## 114 年 10 月至 12 月 工程施工查核工程品質項目扣點統計表

項次	工程名稱	主辦單位	專管單位	監造單位	施工廠商	扣點缺失內容	扣點數
1	臺中市北屯區松強國民小學新建活動中心工程	臺中市政府教育局		張景堯建築師事務所	一六營造股份有限公司	二樓牆柱、一樓坡道短梁鋼筋，主筋與箍筋未設置與綁紮固定確實，箍（繫）筋、彎鉤綁紮不合規範要求。(扣 3 點)【M】(5.02.01)	3

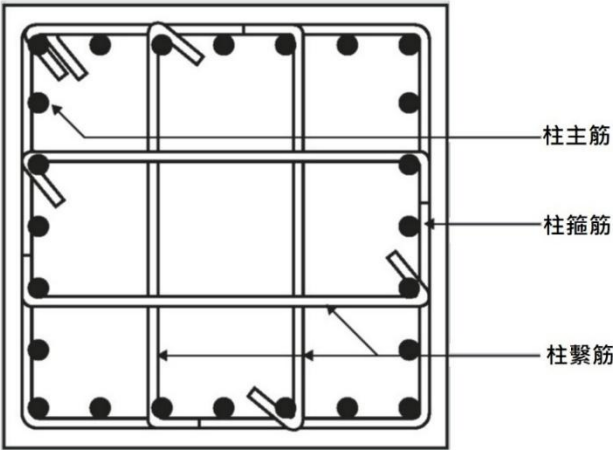
<p>箍筋綁紮均為同一處，未按規定交錯綁紮。</p>	<p>繫筋綁紮部分未與主筋密接。</p>

1. 柱繫筋彎鉤應上、下、左、右 135 度及 90 度交互配置綁紮。
2. 柱第一只箍筋綁紮位置應由結構體樓板完成面 5 公分開始綁紮，應按四個方向循環，交錯循環綁紮。
3. 梁柱接頭相關箍筋、繫筋應確實綁紮，梁主筋應於柱筋內。
4. T 字梁相交，主梁箍筋連續綁紮，梁底主筋與箍筋逐步綁紮。
